**Forum mondial de l'harmonisation  
des Règlements concernant les véhicules**

Règlement ONU n° 16 (Ceintures de sécurité)

**Proposition de série 09 d'amendements au Règlement ONU  
n° 16 (Ceintures de sécurité)\*****Communication de l'expert des Pays-Bas**

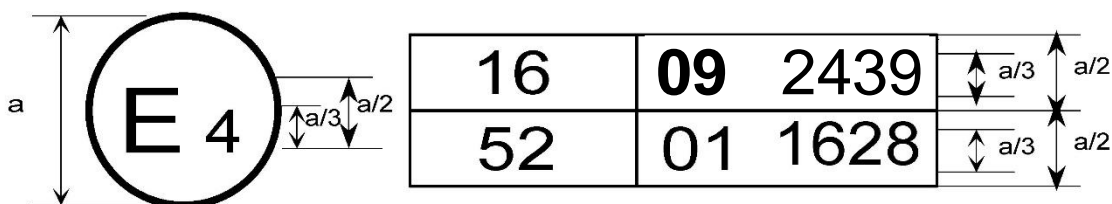
La marque d'homologation ci-dessus ... modifié par la série **09** d'amendements.

La marque d'homologation ci-dessus ... le Règlement ONU n° 16 comprenait la série **09** d'amendements, et le Règlement ONU n° 52 la série 01 d'amendements.

2. Exemples de marques d'homologation pour ce qui est des ceintures de sécurité (voir par. 5.3.5 du présent Règlement)

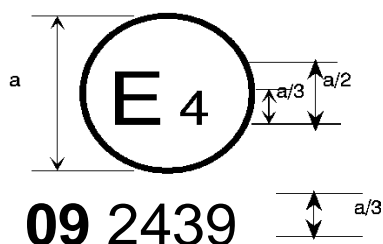
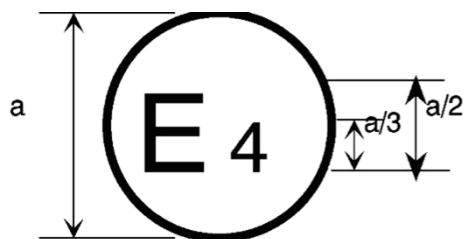
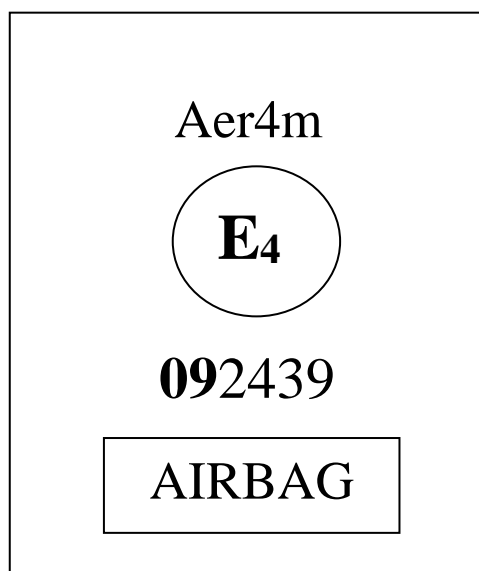
La ceinture ... les séries 06, 07, ~~08~~ ou **09** d'amendements au moment de l'homologation.

La ceinture ... les séries 06, 07, ~~08~~ ou **09** d'amendements au moment de l'homologation.

La ceinture ... les séries 06, 07, ~~08~~ ou **09** d'amendements au moment de l'homologation.

La ceinture ... les séries 06, 07, ~~08~~ ou **09** d'amendements au moment de l'homologation.

La ceinture ... les séries 06, 07, ~~ou~~ 08 **ou** 09 d'amendements au moment de l'homologation. Cette ceinture ne doit pas être montée sur un véhicule de la catégorie M<sub>1</sub>.

La ceinture ... les séries 06, 07, ~~ou~~ 08 **ou** 09 d'amendements au moment de l'homologation. Cette ceinture de sécurité doit être montée sur un véhicule muni d'un coussin gonflable protégeant la place assise considérée. ».
